Inspraakprocedure voorontwerpbestemmingsplan herontwikkeling Roskam en Klaver

Naam	Inspraakprocedure voorontwerpbestemmingsplan herontwikkeling Roskam en Klaver, Westeinde 13a Zwartsluis
Plantype	Overig
Status	Definitief

Bestanddeel 12: "Voorstel uitvalsweg Roskam Klaver Zwartsluis (zie onderstaand afbeelding):

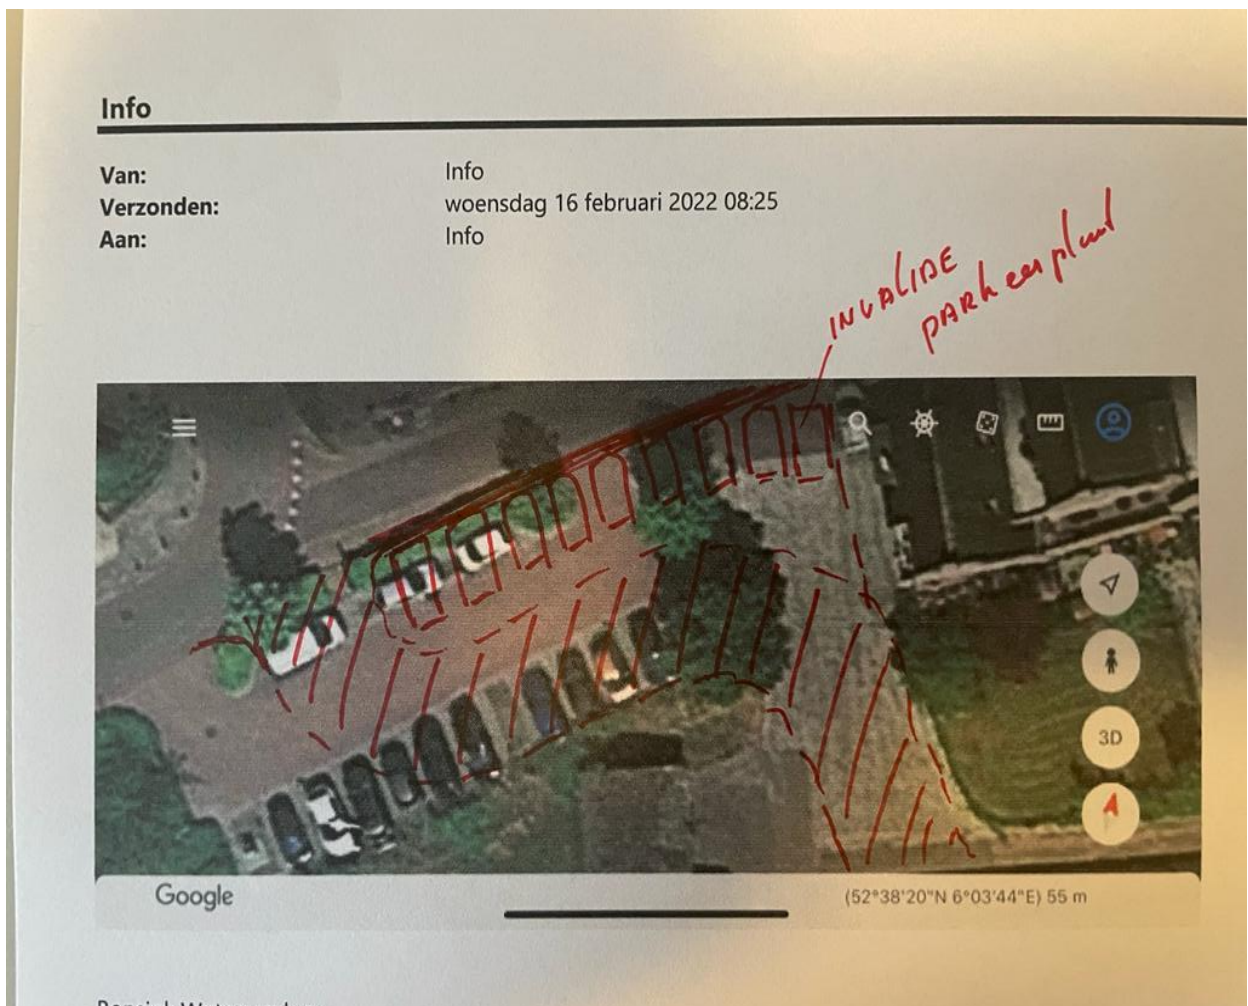
Optie A: "Weg Stroombeek doortrekken, waardoor je kruispunt creëert. Gaat dus over en achterlangs huidige parkeerplaats die dan herzien moet worden en van 16 parkeerplaatsen naar 18 parkeerplaatsen gaat. Veel veiliger uitgangsweg van project Roskam Klaver (vlakke weg, goed overzichtelijk kruispunt, geen hindering van bewoners met inschijnen van koplampen)".

Optie A2: "Deze weg zou eventueel aan het einde van de geplande weg in het project middels een fietspad doorgetrokken kunnen worden voor het schoolverkeer richting school.

Optie B en D: "Weg doortrekken richting woonwijk Westpunt. Voordeel: overzichtelijke vlakke uitgangsweg op de brede weg Westeinde na de Drukkerij. Geen bewoners die last hebben van inschijnen van koplampen".

Optie C: "Toegangsweg die aansluit/ontsluit op de N331. De N331 dient vanaf de eerste rotonde die toegang geeft tot het Westeinde, qua snelheid teruggebracht te worden tot 50 km per uur. Sowieso is dit verstandig i.v.m. geluidsoverlast en minder luchtverontreinigende emissies zoals stikstofoxiden. Ook de uitstof van broeikasgas CO2 gaat omlaag".

Antwoord: deze optie wordt vanuit de gemeente niet gehonoreerd. Dit op basis van de volgende argumenten:

- De toegangsweg naar de nieuwe woonlocatie zou dan lopen over een parkeerterrein en dat is zeer ongebruikelijk c.q. onduidelijk, waardoor verkeersonveilige situaties kunnen ontstaan.
- Een opstelplaats voor het ledigen van de ondergrondse containers blijft nodig: dat betekent wat voor de vrije toegang van de woonlocatie en ook voor de parkeercapaciteit langs Westeinde: die gaat van 16 naar 10 openbare parkeerplaatsen, rekening houdend met de richtlijnen voor afmetingen van parkeervakken. Waar gaan we die teruggang in parkeerplaatsen compenseren gezien de bestaande parkeerdruk? Dit compenseren gaat ook buiten de scope van de ontwikkeling.

- Er zouden extra kosten optreden voor het aanpassen van het parkeerterrein en voor een langere toegangsweg tot de woonlocatie over gemeentegrond.
- Er wordt gesproken over een gevaarlijke bocht Westeinde/Stroombeek. De onveiligheid van deze kruising zal toenemen als er nog een vierde verkeerstak op zal worden aangesloten.

Antwoord: dit ligt niet binnen het plangebied van de beoogde ontwikkeling. Om het fietsverkeer op de Westeinde / Buitenkwartier te verminderen zal met de provincie Overijssel worden gesproken.

Antwoord: dit ligt niet binnen het plangebied van de beoogde ontwikkeling. Overigens zijn er gronden gemoeid van derden.

Antwoord: dit ligt niet binnen het plangebied van de beoogde ontwikkeling. Daarnaast betreft het de infrastructuur van de provincie. Overigens is het de vraag, gezien de eerder genoemde reactie van de provincie t.a.v. een plan in Hasselt, of dit een bespreekbare optie is voor de provincie.
